# 海龍二號離岸風力發電計畫環境影響差異分析報告

## (第二次變更)審查意見對照表

「海龍二號離岸風力發電計畫環  
境影響差異分析報告  
(第二次變更)」

專案小組初審會議  
書面意見回覆說明對照表

圖 1.5.16-1 海龍二號、三號風場玄武岩分布及風機佈設規劃示意圖 (14MW)

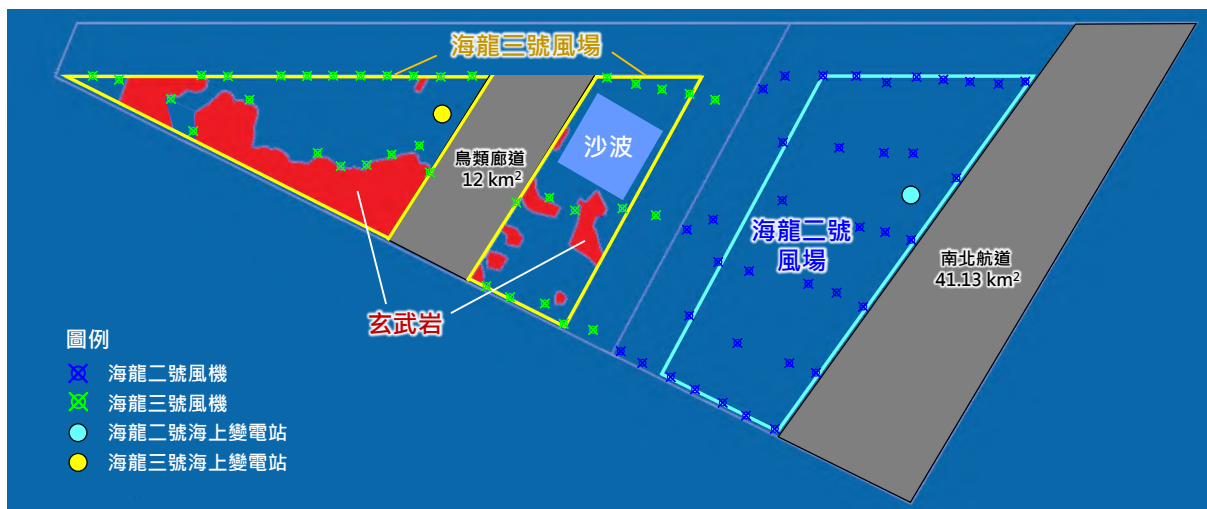
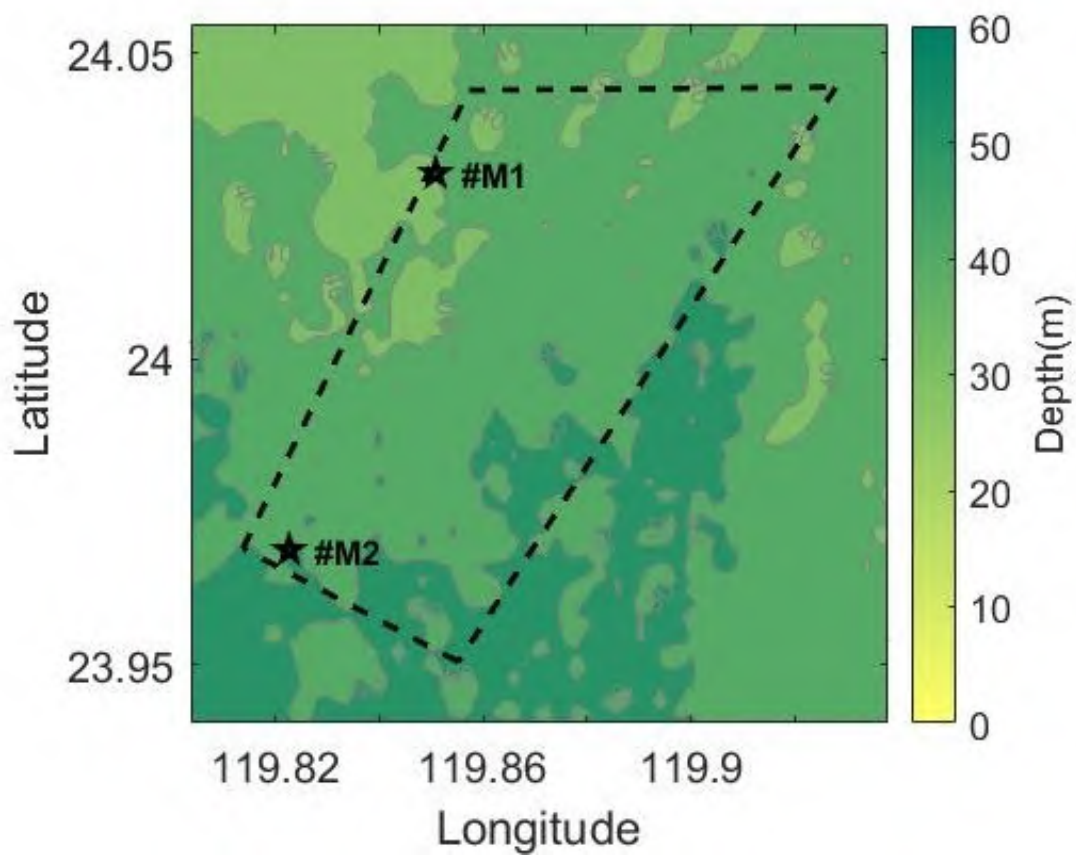
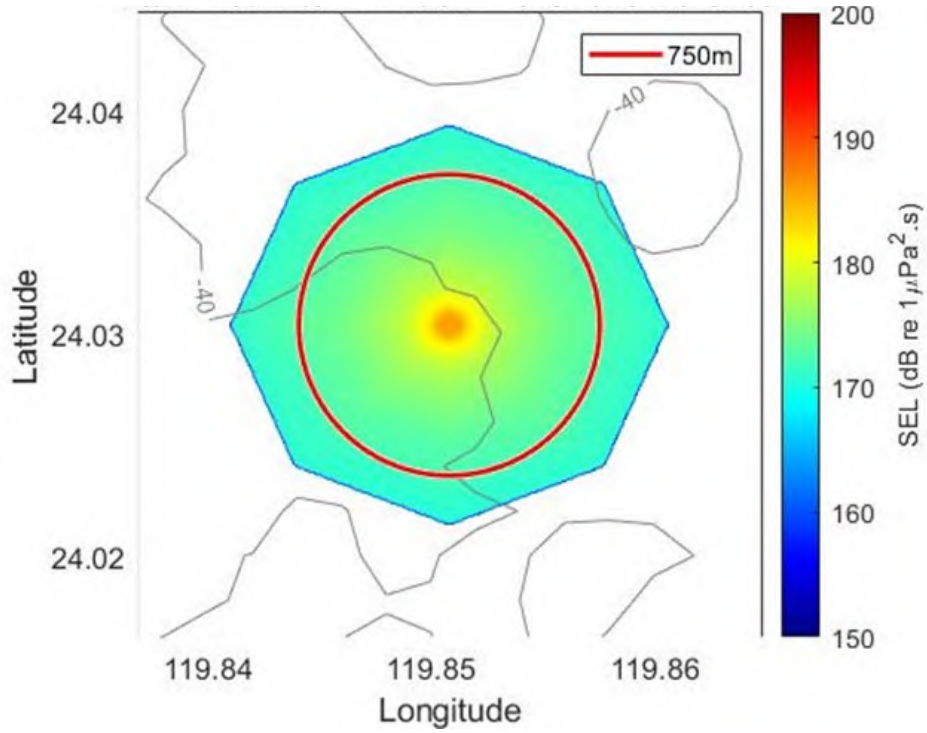
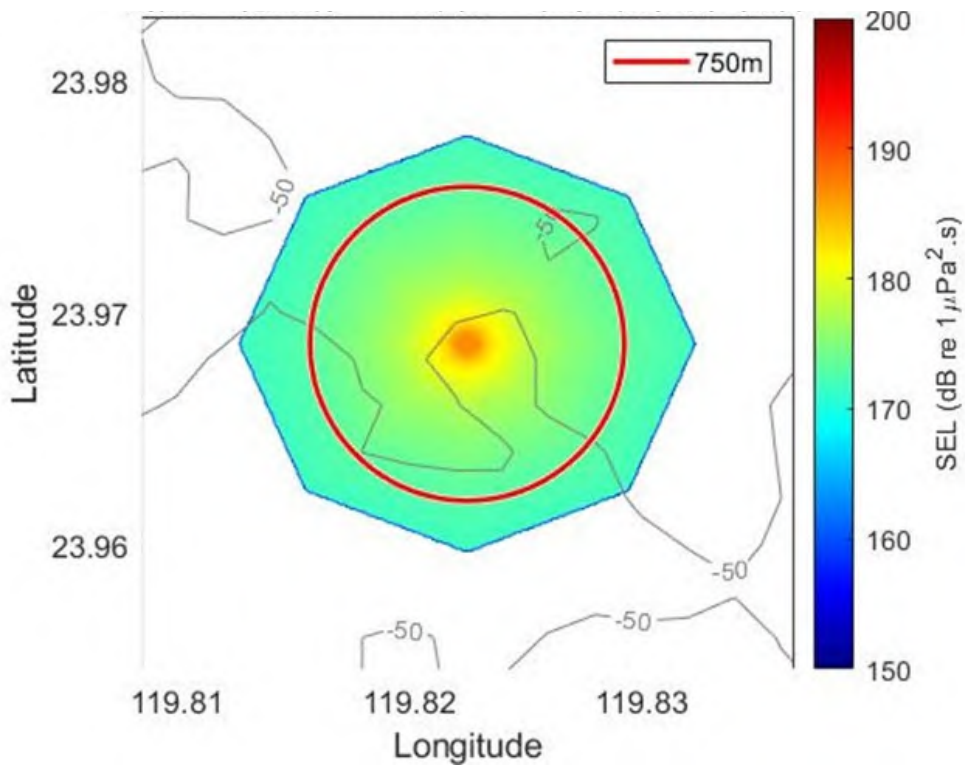
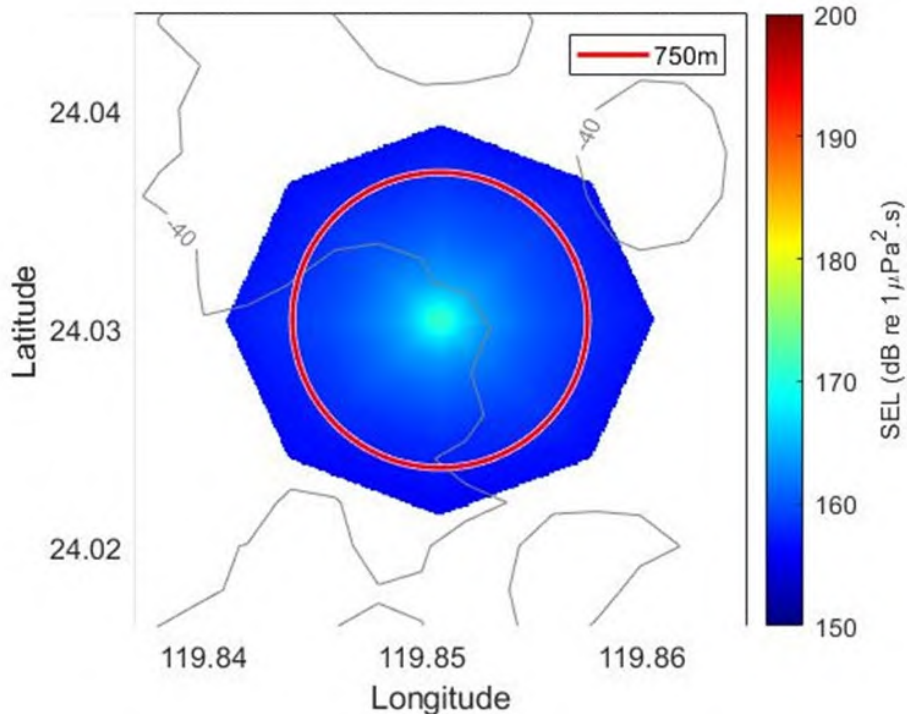
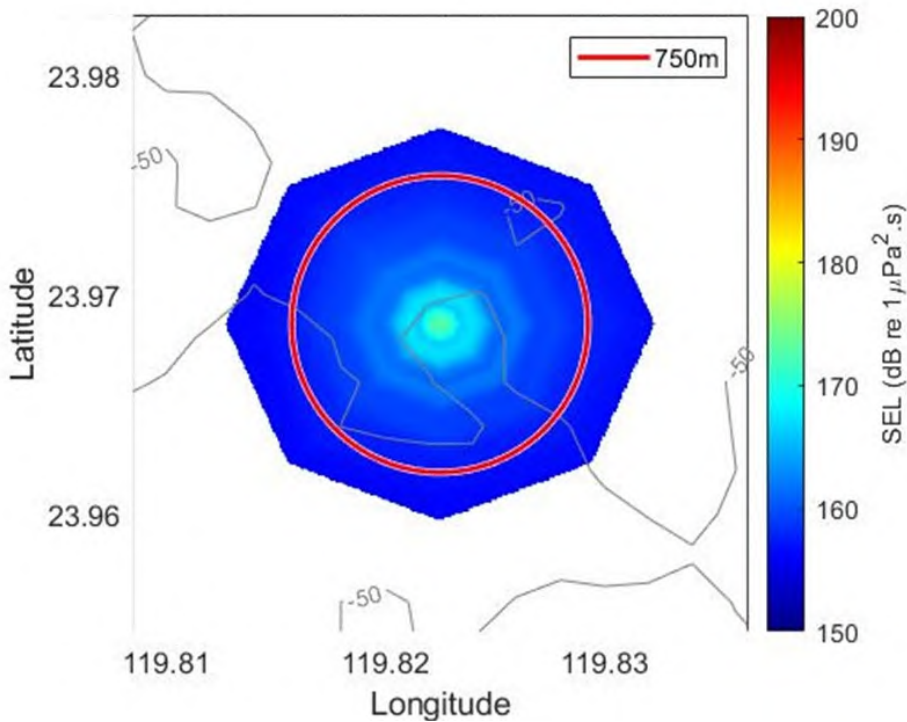
十六、P.6-57&6-58，請比照110年大彰化東南離岸風力發電計畫環差承諾之水下噪音訂定適當比率於打樁時低於159 dB。並承諾每次打樁時若採用雙層氣泡幕以上及噪音阻尼樁槌等措施減噪。

考量水下噪音實際聲曝值易受地形、底質、打樁深度及海域水深等因素影響，本次變更採用最大打樁能量2500kJ，並依據實際地質鑽探資料及線聲源方式作為保守情境模下之模擬評估，模擬結果顯示，減噪前距離打樁點750公尺處之模擬聲壓值介於171~172 dB SEL之間；經採行減噪措施(雙層氣泡幕)後，距離打樁點750公尺處之模擬聲壓值介於157~158 dB SEL之間，符合160 dB SEL環評承諾，水下噪音模擬點位示意圖及減噪前、後聲壓分布繪製如圖1.5.16-2~6所示。

考量本計畫風場範圍發現有大片玄武岩及沙波地形，故仍將維持打樁期間於距離風機基礎中心點750公尺監測處，水下噪音聲曝值(SEL)不得超過160dB re  $1\mu\text{Pa}^2\text{s}$ 之環評承諾閾值。

圖 1.10.3-1 原環說海域水質及潮間帶測站位置圖

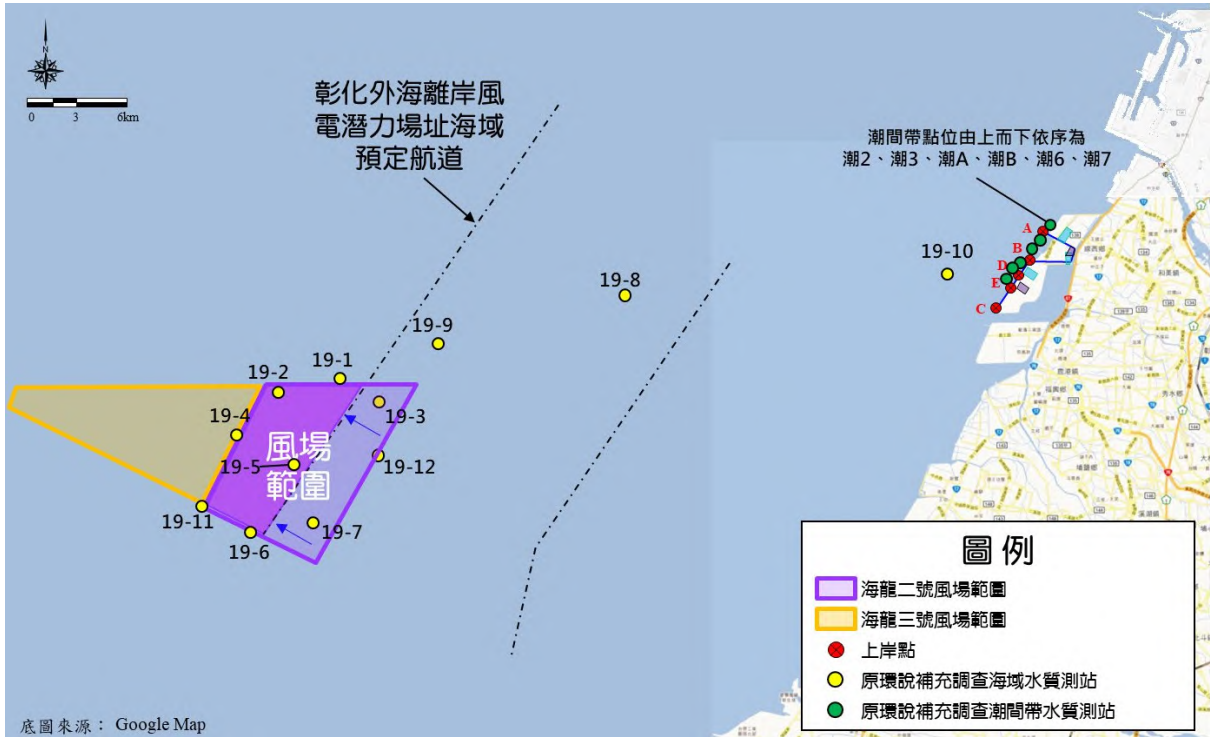
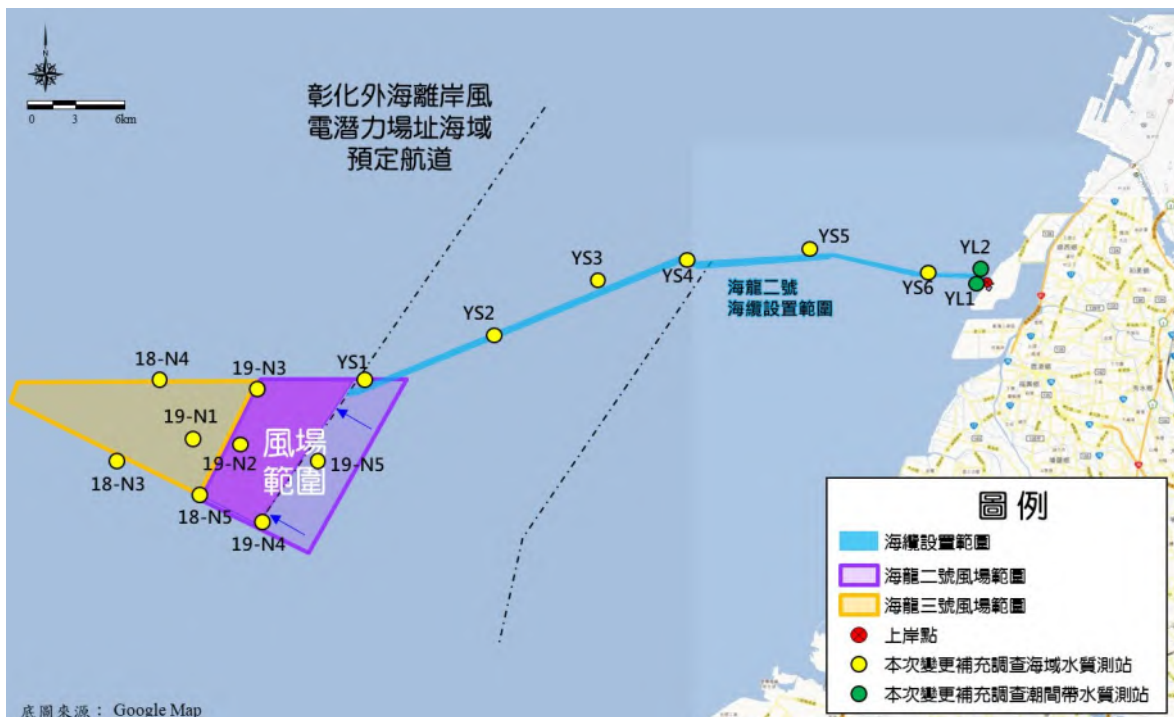
### 三、水質監測相對位置應標示。

說明：遵照辦理。已修正原環說及本次變更海域水質及潮間帶測站位置圖，增加標示其測站編號及相對位置，詳如圖1.10.3-1~2所示。

圖 1.10.4-1 海龍二號風場打樁水下噪音模擬點位示意圖

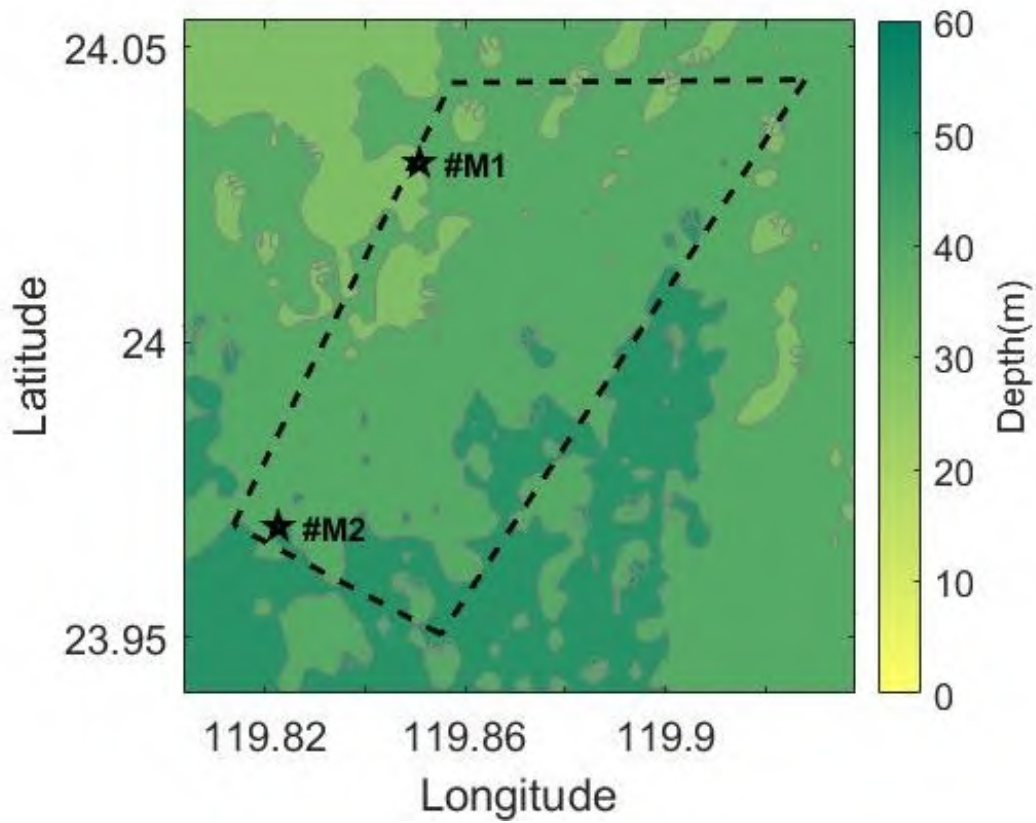
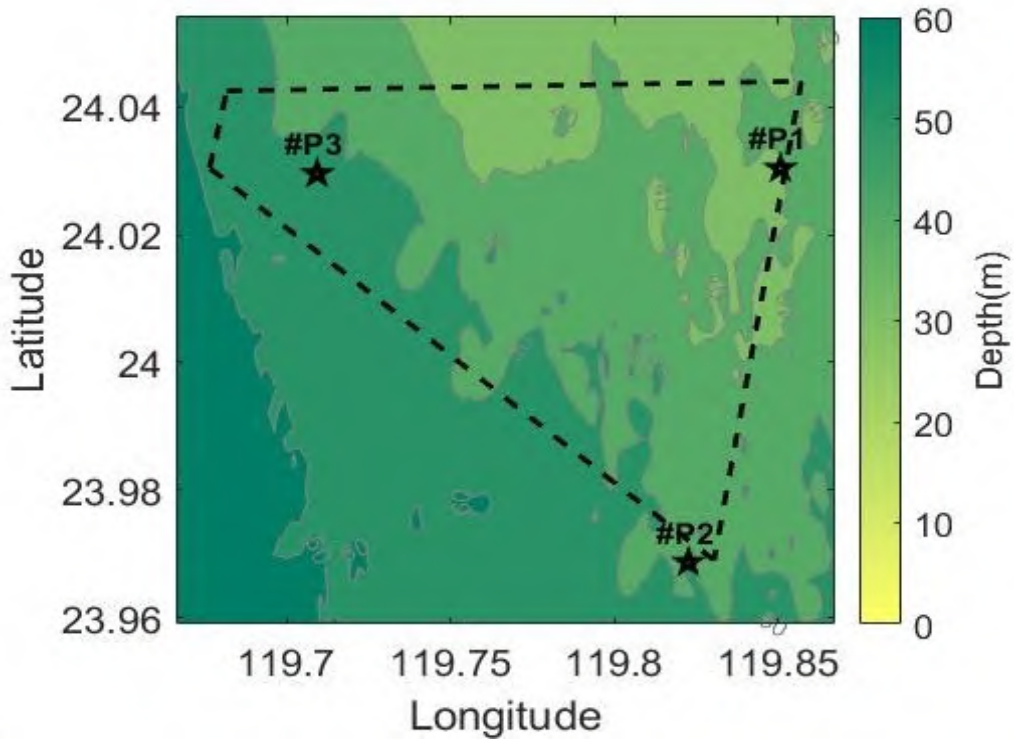
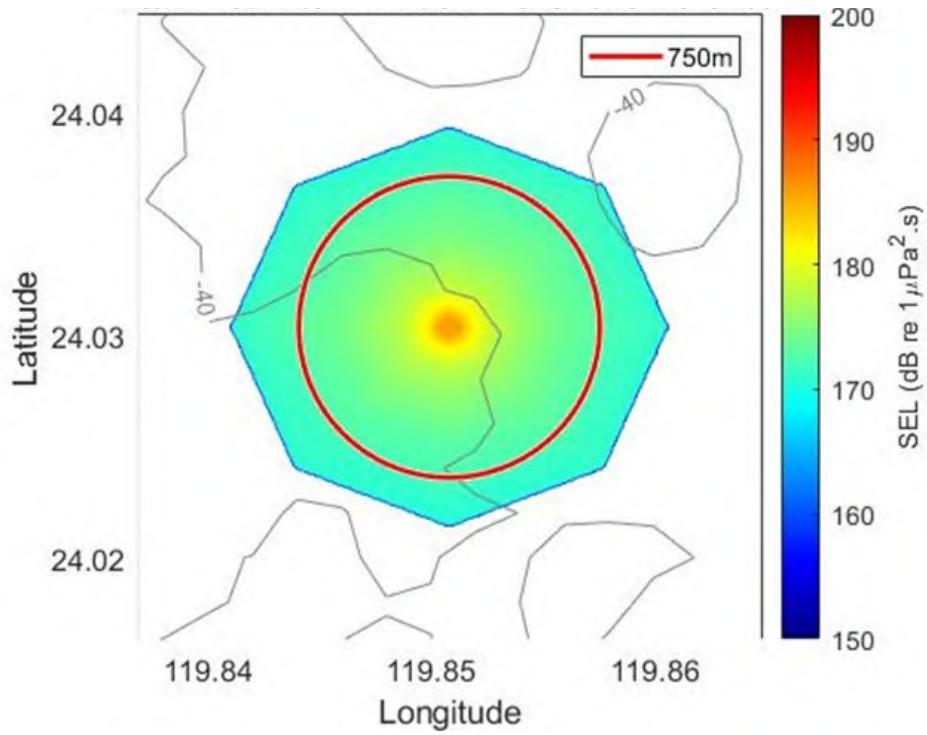
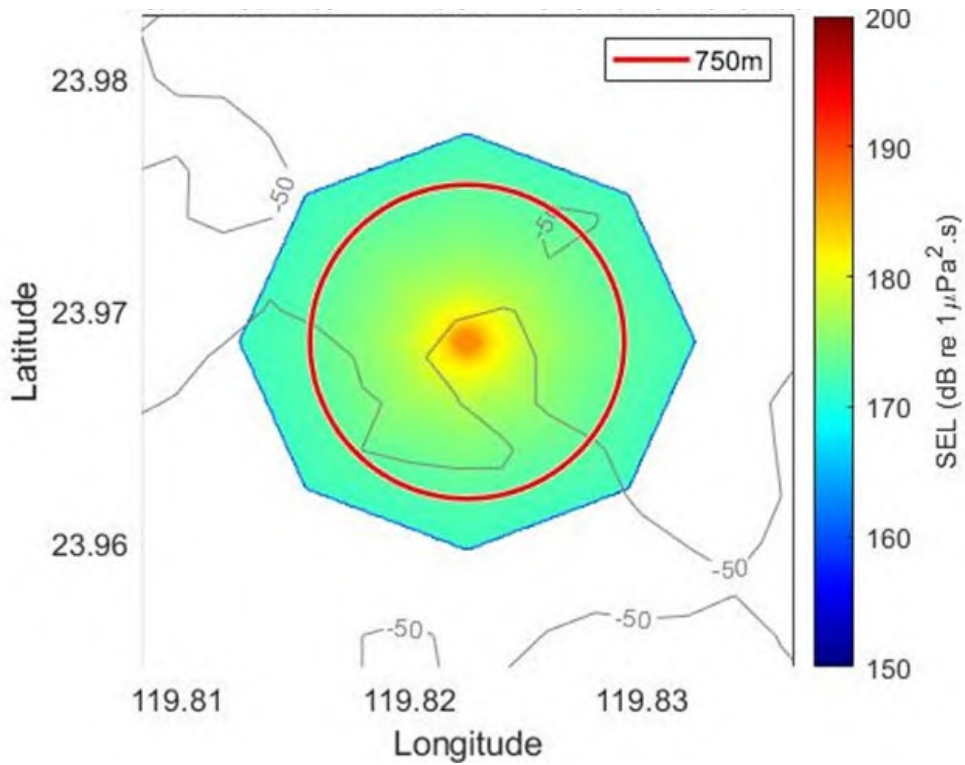
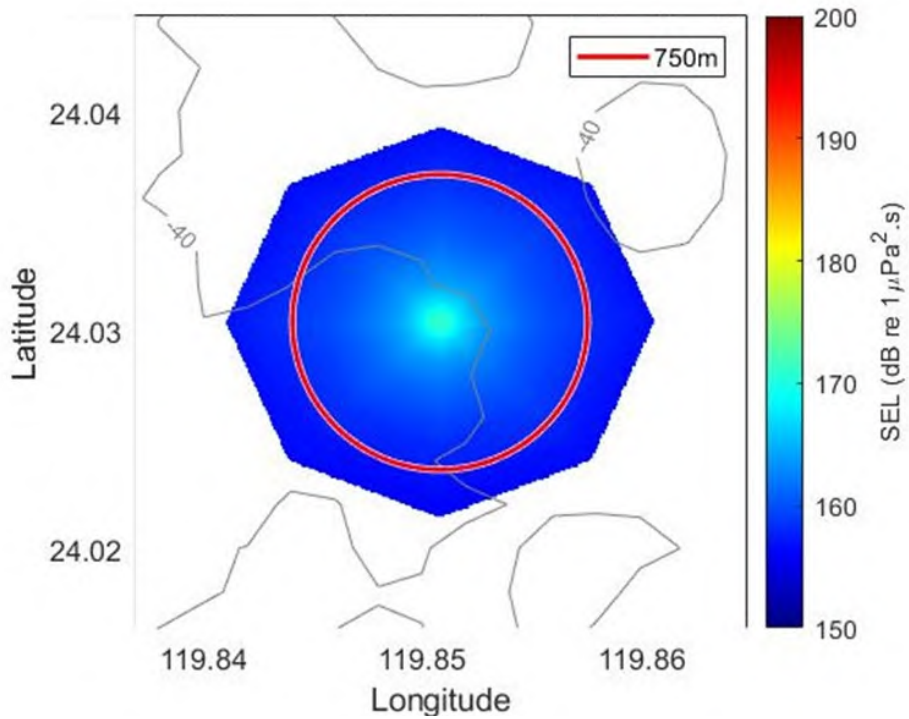
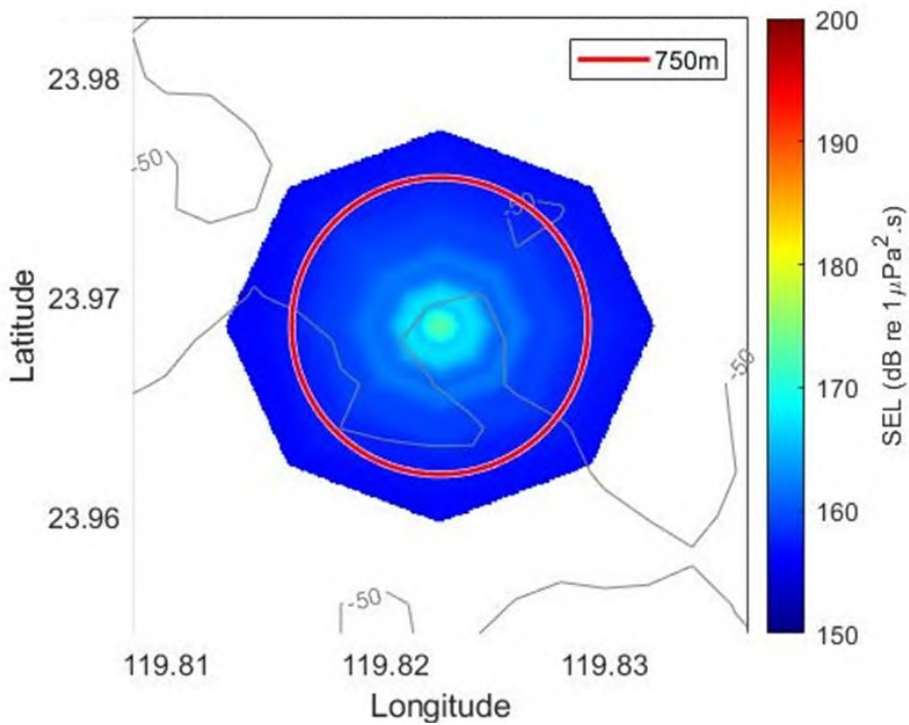
#### 四、請說明水下噪音模擬點位M1/M2和海龍二號的P1/P2是否屬於同一點位。

說明：遵照辦理。海龍二號模擬點位M1/M2及海龍三號模擬點位P1/P2位屬各自風場內，不為相同點位。本次變更已分別針對海龍二號、三號各模擬點位進行水下噪音模擬評估，施工模擬點位M1/M2、P1~P3位置示意圖及減噪前後聲壓分布繪製如圖1.10.4-1~12所示，詳細說明如下：

本次變更與原規劃相同採用最大打樁能量2500kJ，並採用實際量測海域地質條件及線聲源方式進行模擬。模擬結果顯示，模擬距離打樁點750公尺處之聲壓值約介於SEL 171~172 dB re  $1\mu\text{Pa}^2\text{s}$ 之間；經採行減噪措施後，模擬距離打樁點750公尺處之聲壓值約介於SEL 157~158 dB re  $1\mu\text{Pa}^2\text{s}$ 之間，符合SEL160 dB re  $1\mu\text{Pa}^2\text{s}$ 環評承諾。

圖 3.5.2.2-1 海龍二號及三號海上變電站與疑似目標物位置套繪示意圖

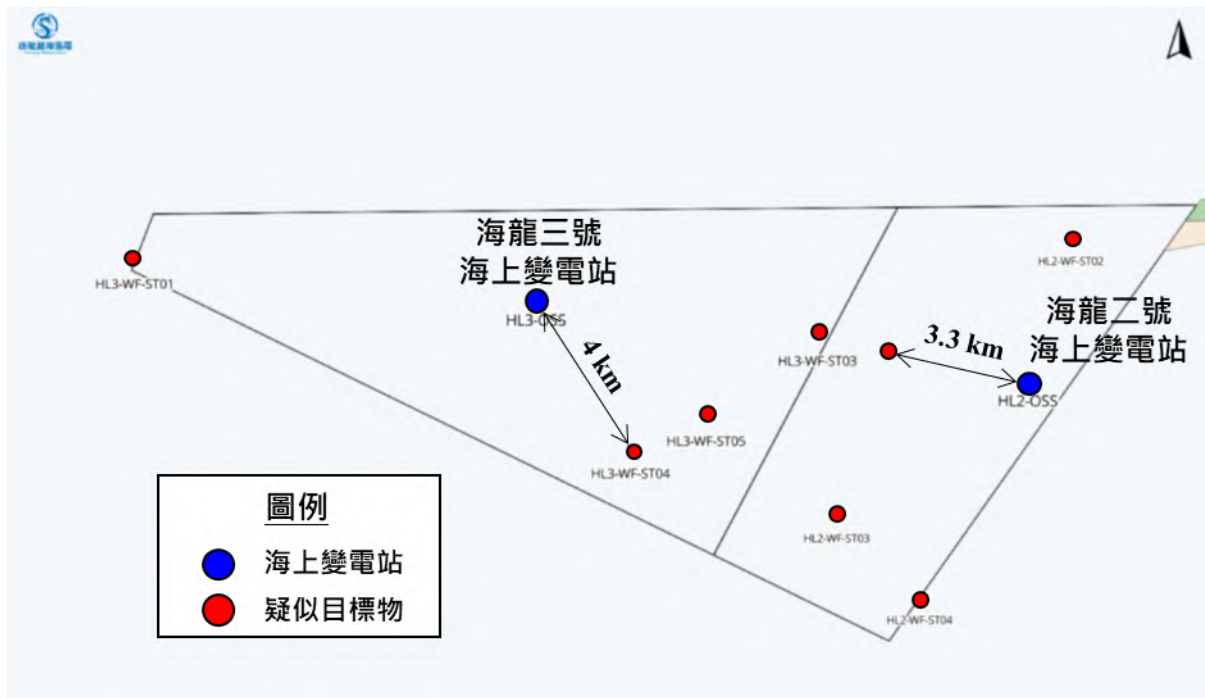
(二)承上，上述資料亦請包含海上變電站工項，及其各工項與疑似目標物之套疊圖，並請確實與疑似目標物保持安全警戒範圍。

說明：遵照辦理。海龍二號風場海上變電站位置與最近之「疑似目標物」位置距離約為3.3公里；海龍三號風場海上變電站位置與最近之「疑似目標物」位置距離約為4公里。已確實與疑似目標物保持安全距離，詳圖3.5.2.2-1所示。
